Modulo per la presentazione delle osservazioni per i piani/programmi/progetti sottoposti a procedimenti di valutazione ambientale di competenza statale

ID: Codice procedura (ID_VIP/ID_MATTM): 12691

“Progetto di un impianto eolico denominato "Pitigliano" ubicato nei comuni di Pitigliano (GR) e Sorano (GR) costituito da 20 (venti) aerogeneratori di potenza nominale 7,0 MW per un totale di 140,0 MW con relative opere connesse ed infrastrutture indispensabili”

TESTO DELLE OSSERVAZIONI

Immagine 1. Vincoli ex art. 136 del CBC dal PIT della Regione Toscana e zona approssimativa dove è progettato l'impianto industriale.

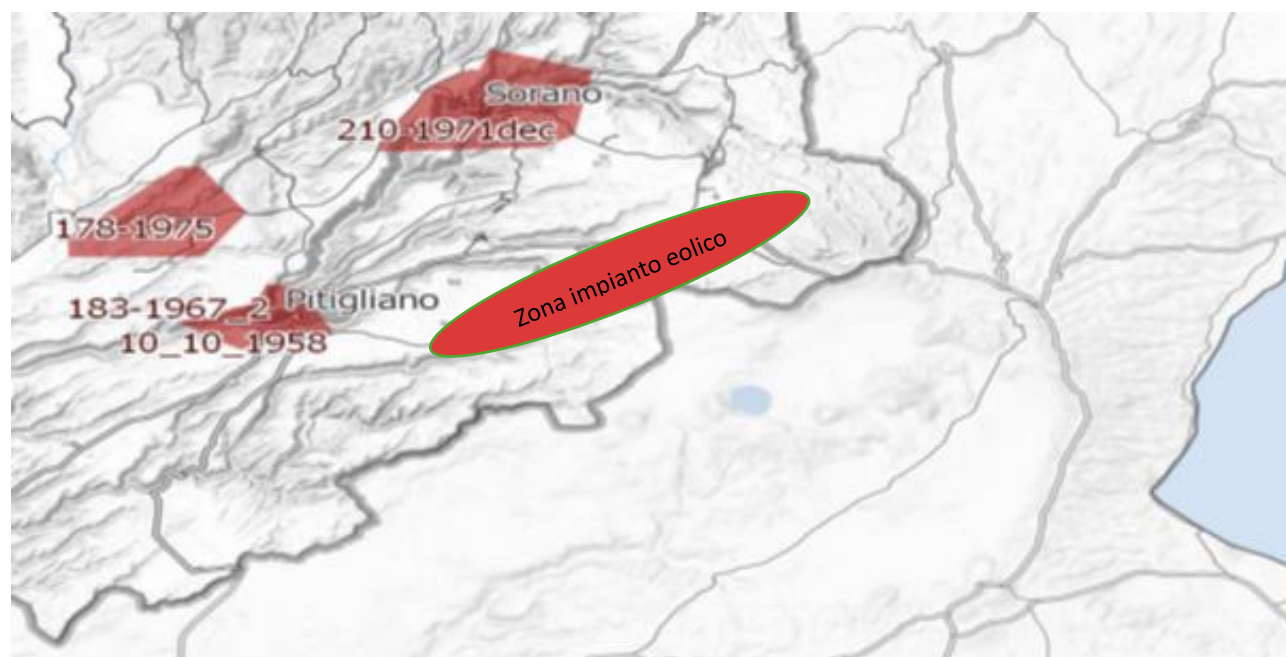
Al contrario si evidenzia che l'impianto eolico industriale citato non solo ricadrebbe con tutti e 20 gli aerogeneratori all'interno delle fasce di rispetto di 3 km di due vincoli paesaggistici di notevole interesse pubblico esistenti nella Regione Lazio e con una parte di essi nel vincolo paesaggistico del Centro abitato di Sorano (GR) quindi in aree non idonee all'installazione di impianti di energia rinnovabile. Addirittura, alcuni aerogeneratori sarebbero ubicati a poche centinaia di metri dai perimetri dei due vincoli paesaggistici laziali ex art 136 del CBC.

Inoltre, come sostiene la Proponente parte dell'impianto si verrebbe a trovare a 3,5 km dal centro abitato di Sorano. Infatti, tre degli aerogeneratori WTG 08, 09, 10 sono addirittura all'interno delle fasce di rispetto dei 3 km del suo vincolo paesaggistico di notevole interesse pubblico ex art 136 del CBC. Si evidenzia che così si crea

un'ulteriore incompatibilità con la tutela del Paesaggio.

Immagine 3. Cumulo di una parte di impianti eolici, fotovoltaici e geotermici industriali in progettazione ed esistenti intorno all’eolico industriale “Pitigliano”.

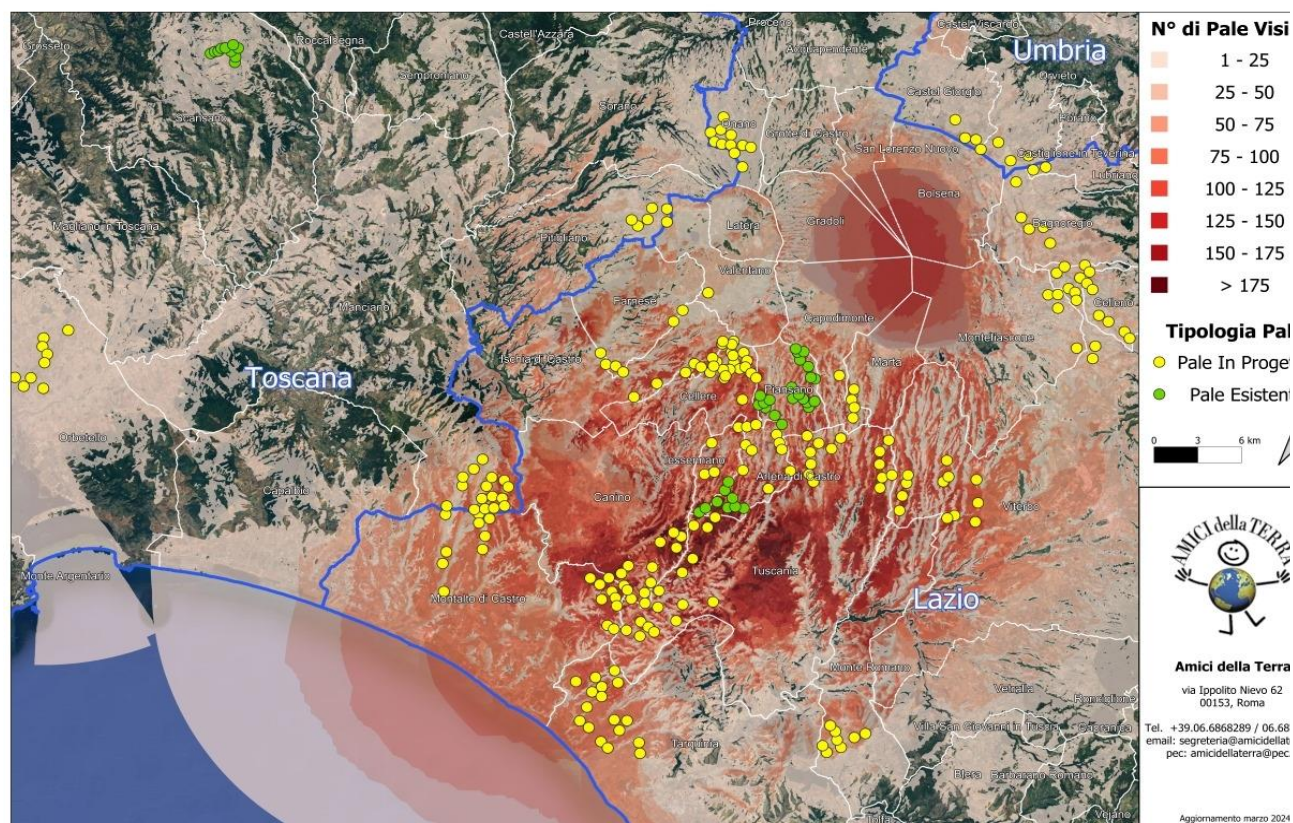
Beni Culturali “*Ambito paesaggistico, geologico e geomorfologico dell’orlo della caldera di Latera ...*” Non vengono nemmeno citati gli impianti eolici in progetto al MASE, il “Rempillo” (6 aerogeneratori) e un altro in verifica amministrativa di 14 aerogeneratori e 72, 6 MW. Ad oggi nei territori di Pitigliano, Sorano e in quello limitrofo potenzialmente potrebbero essere insediati 40 aerogeneratori alti 200 metri e larghi 170. Ma la proponente non cita neanche altri impianti che creerebbero il cumulo e quindi maggiore impatto. Infatti, sul territorio della “Città del Tufo” (Sorano e Pitigliano) impatterebbero anche l’impianto eolico “Montarzo” di Onano con 13 aerogeneratori con le dimensioni ricordate, l’altro eolico industriale nel territorio di Valentano con sette aerogeneratori (stesse dimensioni), gli impianti di Farnese con un minieolico di 3 Torri alte 60 metri già installate in località Poggio del Crognolo e l’impianto eolico industriale “Vallerosa” (7 aerogeneratori alti 200 metri e larghi 158 metri) in procedura VIA presso la Regione Lazio. Inoltre, altri impianti del minieolico già presenti a Valentano, Cellere e Piansano e due progetti eolici industriali con le stesse dimensioni (200 m x 170 m) nel Comune di Ischia di Castro. La valutazione del cumulo non prende neanche in considerazione gli impianti industriali di fotovoltaico e agrivoltaico in progetto a Farnese, Valentano, Ischia di Castro, Cellere. L’impianto geotermico in procedura Via al MASE, progettato nella Caldera di Latera. Quindi è stata effettuata una valutazione del potenziale impatto cumulativo non veritiera a dispetto di quanto affermato dalla proponente che sostiene di aver preso in considerazione uno spazio di 10 km intorno al suo impianto per gli impatti che si creerebbero.

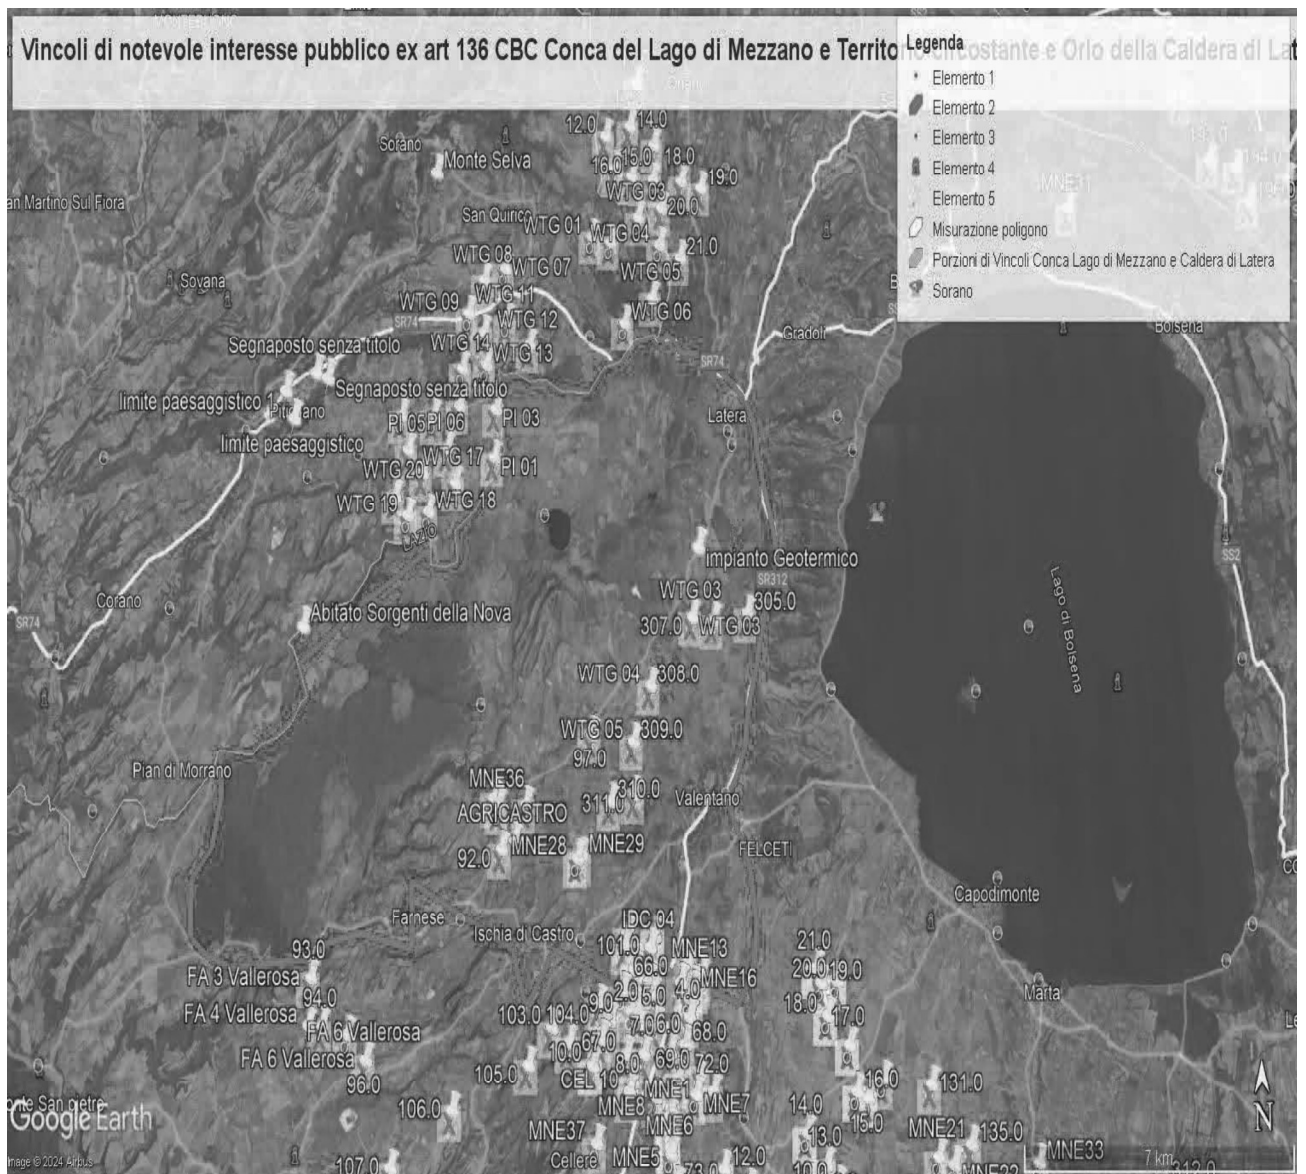
Come è illustrato nell'immagine si ribadisce che l'impianto industriale "Pitigliano" ricade completamente all'interno delle fasce di rispetto dei due vincoli di notevole

interesse pubblico e lambisce quelle di un terzo vincolo e quindi come affermato dal Consiglio di Stato nelle sentenze citate, l'impianto è insediato in area non idonea ai sensi dell'art. 20 comma 8 lettera c quater del D.Lgs. n. 199/2021 e ss.mm.ii al contrario di quanto sostiene la proponente.

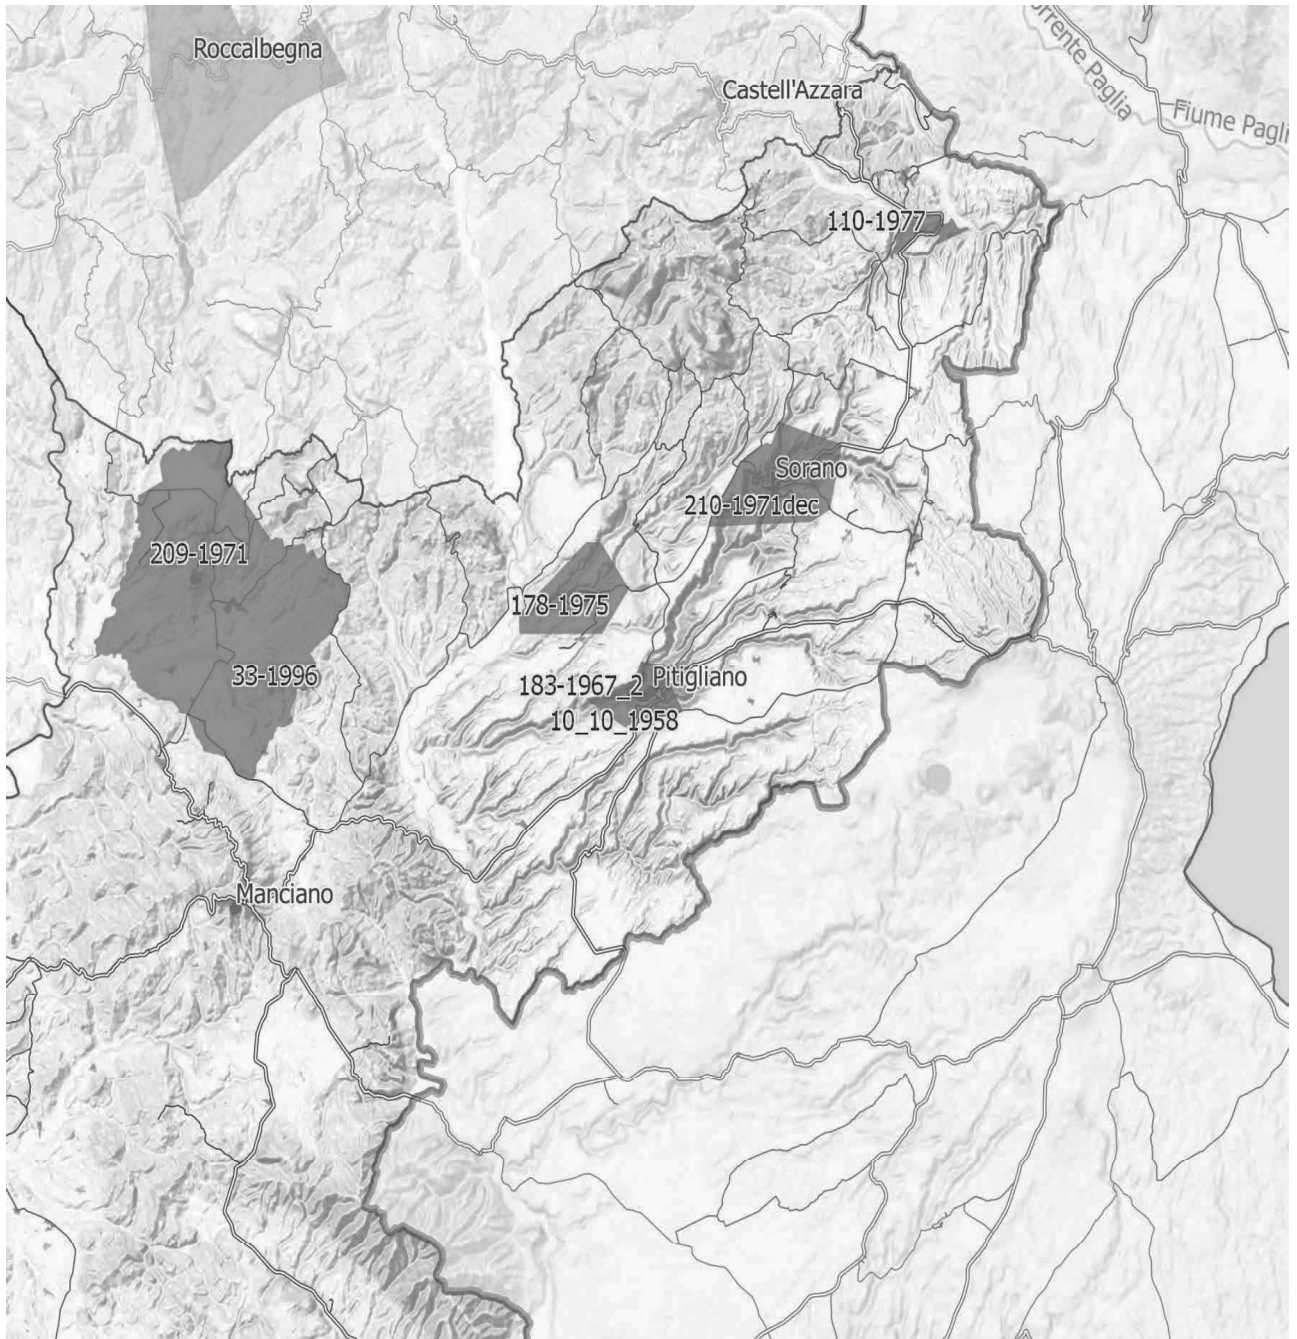
IMMAGINE n. 4 Si evidenzia che i tre aerogeneratori WTG 07, WTG 08 e WTG 09 impattano con il vincolo paesaggistico di notevole interesse pubblico del Centro Storico di Sorano. Il WTG 07 si troverebbe a 2828 m, WTG 08 2504 e WTG 09 2990. Il cavidotto dell'impianto invece impatta in buona parte del Vincolo paesaggistico ex art. 136 del CBC del Centro Storico di Pitigliano.

IMMAGINE n 5. Mappa eolici elaborata dall'Associazione Amici della Terra. La mappa evidenzia il cumulo degli impianti tra Lazio e Toscana.

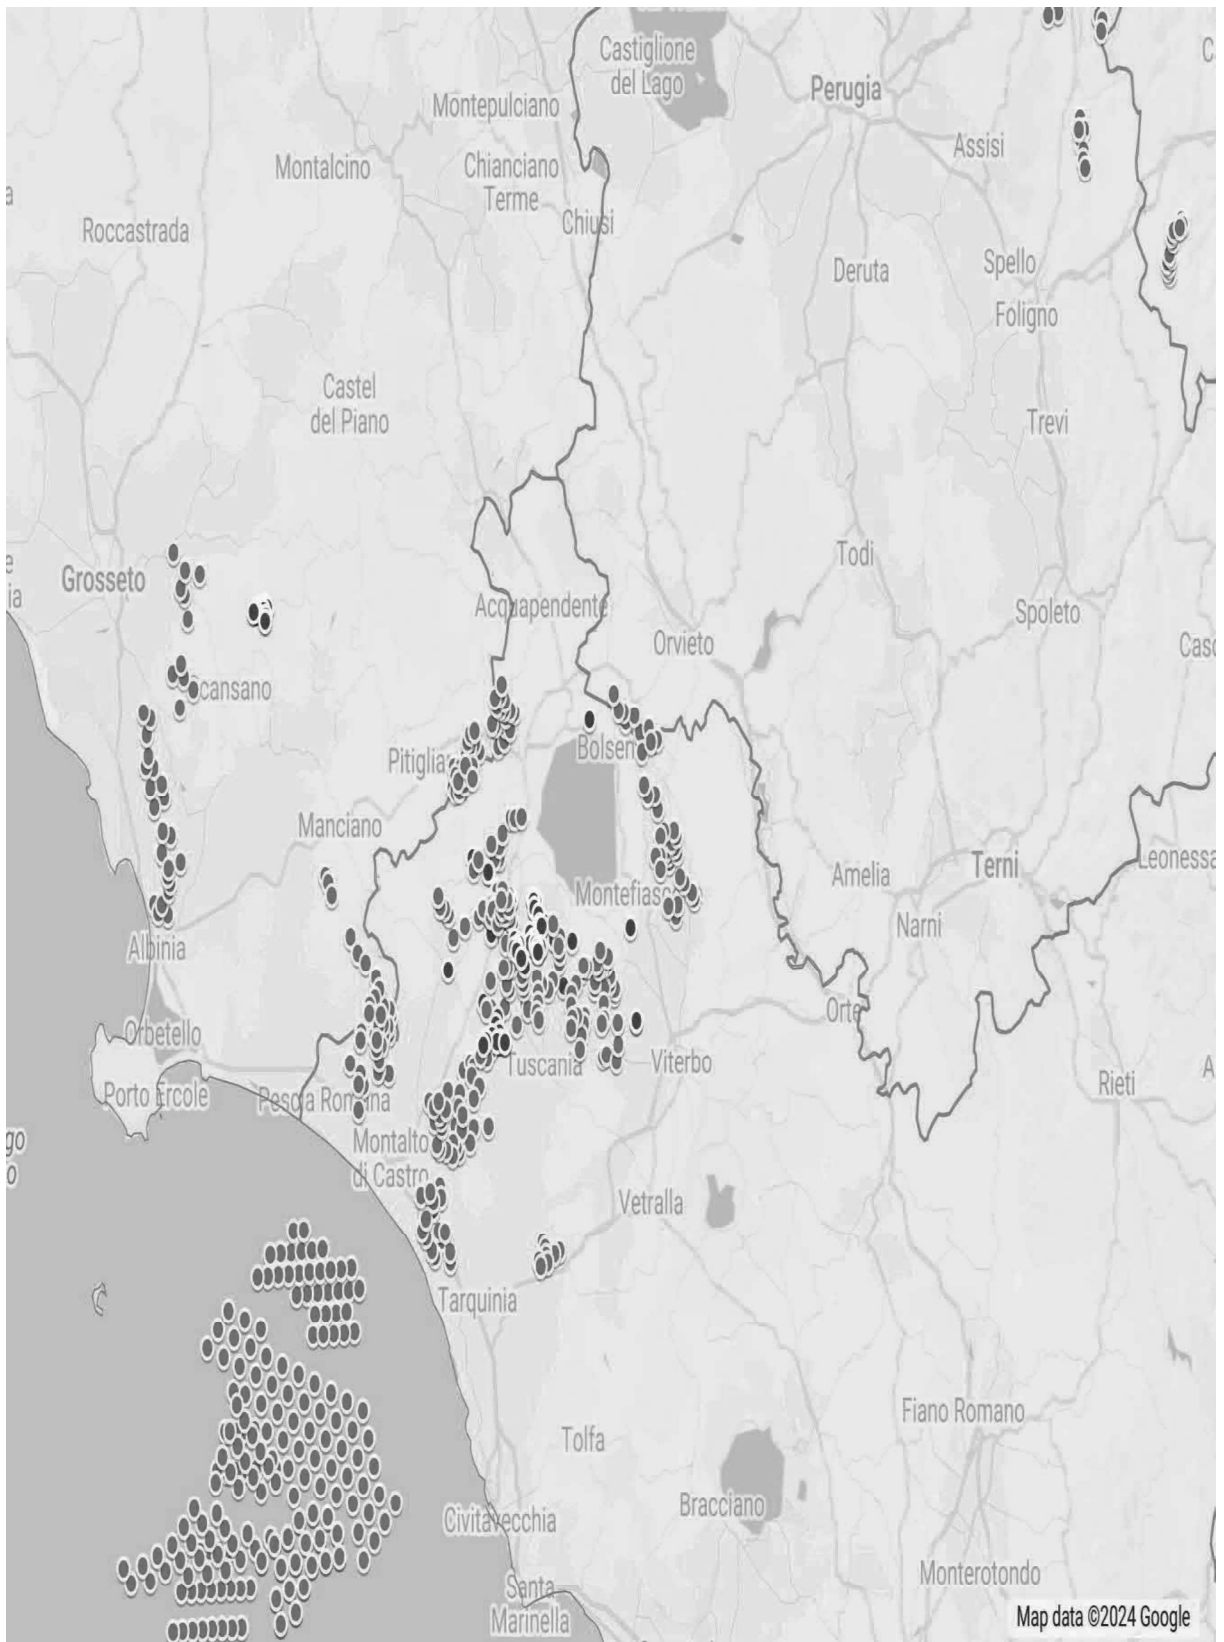
Riguardo al cumulo degli impianti FER, le mappe prodotte dalla proponente riguardano, come già evidenziato, soltanto una parte molto piccola degli impianti FER dell'area intermedia e vasta e in particolare di quelli eolici che contribuiscono a creare un notevole cumulo e la saturazione del territorio tosco laziale. Riguardo al cumulo dei soli impianti eolici si riporta la mappa dell'intervisibilità degli impianti eolici elaborata dall'Associazione nazionale “Amici della Terra”.

Se agli impianti eolici rappresentati qui sopra che non comprendono sia l'impianto eolico Pitigliano e le altre 14 pale del progetto eolico in verifica amministrativa sempre nel territorio di Pitigliano si aggiungono i migliaia di ettari (7000 fin'ora) di territorio occupato dagli impianti fotovoltaici e agrivoltaici e dalle altre tipologie appare chiaro il numero spropositato degli impianti FER nella bassa toscana e nella Tuscia.
